Info prodotto 2405.1

25.11.2024

Anta vetro infilare Smart 30

Vi informiamo che è disponibile la nuova anta vetro infilare PL 3061.

PL 3061

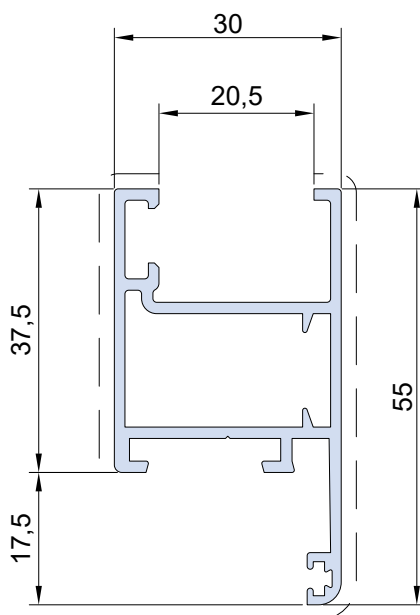
Si tratta della soluzione a linea retta in alternativa a quella stondata PL 3051 già esistente.

L'unica differenza è l'apertura che varia dai 12,5mm della versione stondata agli 20,5mm attuali.

Inoltre, è possibile utilizzare le guarnizioni della serie SIRIO 50 nella parte esterna in modo da poter avere degli spazi per i tamponamenti che vanno dai 14mm ai 4mm a seconda delle combinazioni di guarnizioni utilizzate.
